HENVENDELSER MODTAGET I HØRINGSPERIODEN

**FORSLAG TIL TILLÆG 1 TIL
LOKALPLAN 259
LILLE ISTEDEGADE-KARREERNE**

Høringssvar

Offentlig høringsperiode fra den 27. maj til den 24. august 2020.

Se angivelse af højdemarkeringer på side 2.

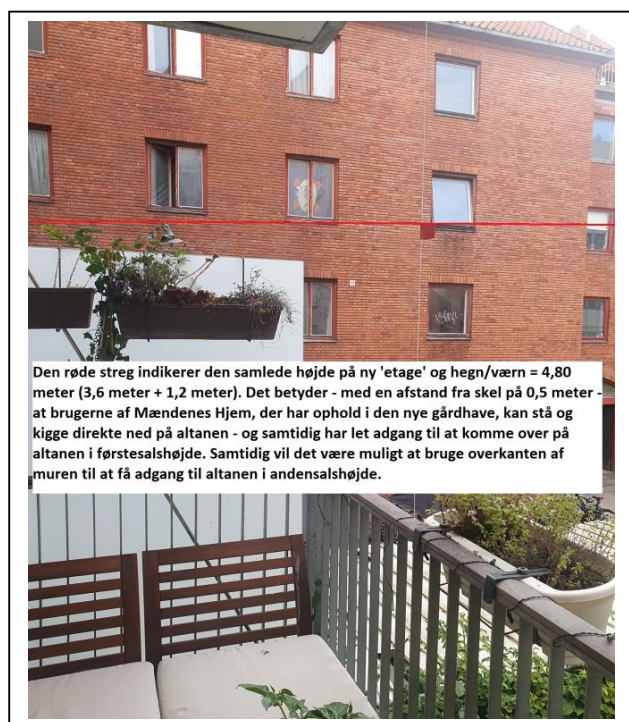
Præmis i lokalplansforslaget:

Der opføres en ny 'etage' i gårdrummet i stueplanshøjde

- højden på etagen udgør 3,6 meter
- der etableres et hegn/værn på 1,2 meter i skellet mod A/B Isted-Viktoria
- hegn/værn placeres 0,5 meter fra skellet mod A/B Isted/Viktoria (i højden 3,6 meter til 4,8 meter)

Nærmeste nabo i A/B Isted-Viktoria er Istedgade 23, 1. tv. Deres altan starter i højden 2,94 meter. Det betyder, at toppen af den nye 'etage' på Mændenes Hjem ligger 0,66 meter over bunden af altanen, og med et hegn på 1,2 meter og en afstand til altanen på 0,5 meter, vil der være direkte indblik for en voksen person ned på altanen (muren slutter 1,86 meter over altanens bund). Samtidig vil der være ret let adgang til at komme over på altanen – både i førstesalshøjde og i andensalshøjde (hvor jeg selv bor).

Kunne der ikke i højere grad tages højde for retten til privatliv – både i forhold til indbliksgener og sikkerhed jævnfør risikoen for adgang til naboernes altaner og dermed tyveri/indbrud? En afstand på 0,5 meter er på ingen måde nok til at sikre retten til privatliv og følelsen af sikkerhed på egen altan/i eget hjem? I øvrigt fremgår afstanden på 0,5 meter ikke af høringsforslaget, men er oplyst af Mændenes Hjem. Den endeligt besluttede afstand til skel bør vel indarbejdes i lokalplansforslaget, så Mændenes Hjem ikke blot selv kan fastlægge denne?
